Objet : Rapport de contrôle de fonctionnement et d'entretien de votre dispositif d'Assainissement Non Collectif.

VERIFICATION DU BON FONCTIONNEMENT ET DE L'ENTRETIEN D'UNE INSTALLATION D'ASSAINISSEMENT NON COLLECTIF

RAPPORT DE VISITE A CONSERVER

Identifiant du dossier : **235739**

> Schéma de l'installation

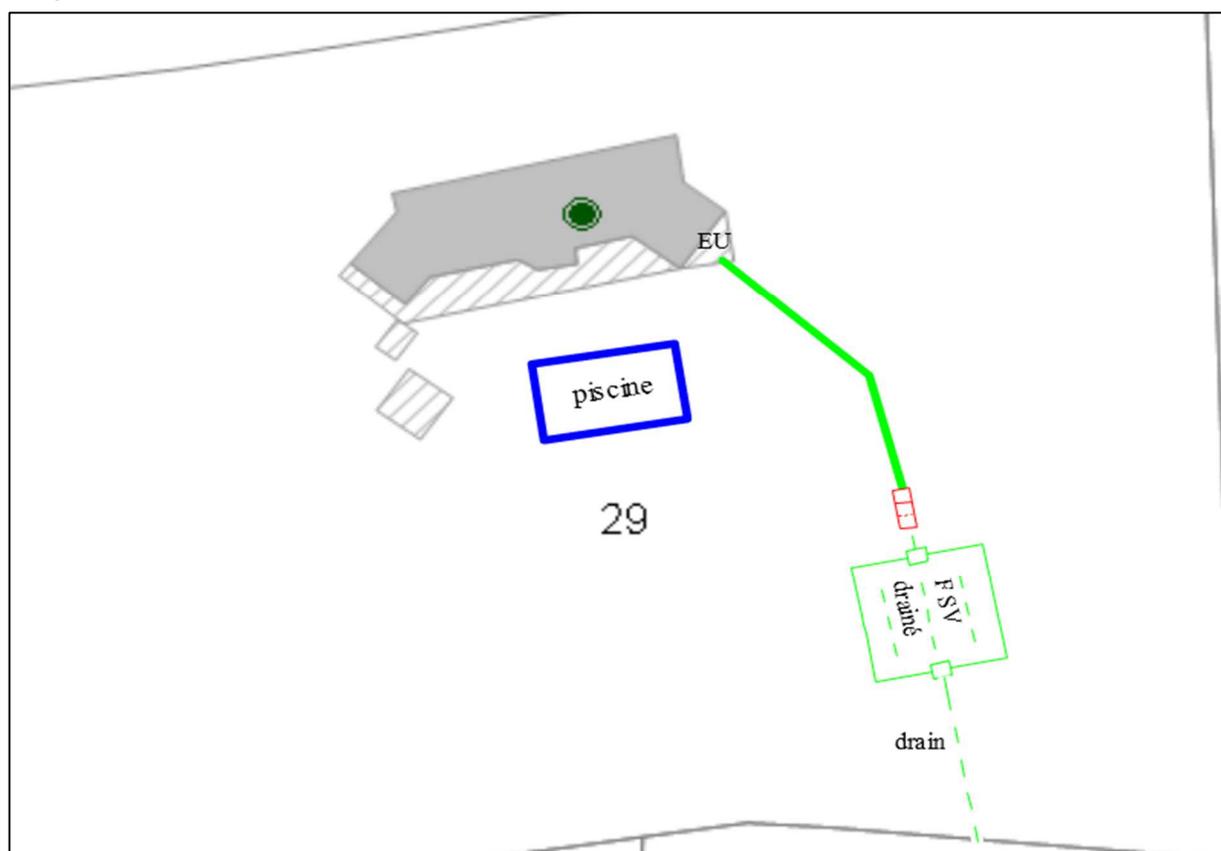
Description	Constat	Commentaires
Fosse toutes eaux	3000L. (toutes les eaux usées)	Accessibilité : Oui Bon état de fonctionnement : Oui Dimensionnement : Sous-dim Défaut constaté : Oui (cf. commentaires)	L'ouvrage n'est pas dimensionné pour 7 pièces principales. Une fosse d'un volume minimum de 5000 L. est préconisée.
Lit filtrant drainé à flux horizontal	Dimension indéterminée.	Accessibilité : Oui Bon état de fonctionnement : Oui Dimensionnement : Indéterminé Défaut constaté : Oui (cf. commentaires)	Dimensions de l'ouvrage indéterminées

Drain	Dimension indéterminée. Rejet d'eaux issues d'un traitement secondaire.	Accessibilité : Non Bon état de fonctionnement : Non vérifiable Dimensionnement : Indéterminé Défaut constaté : Oui (cf. commentaires)	Inaccessible et de dimension indéterminée. (déclaré par le propriétaire)
-------	--	---	---

Défauts constatés : Installation incomplète

Travaux sous 1 an (si vente) : Rendre accessible le drain de rejet,

Recommandations : Déterminer les dimensions des ouvrages.
Rendre accessible le drain de rejet.
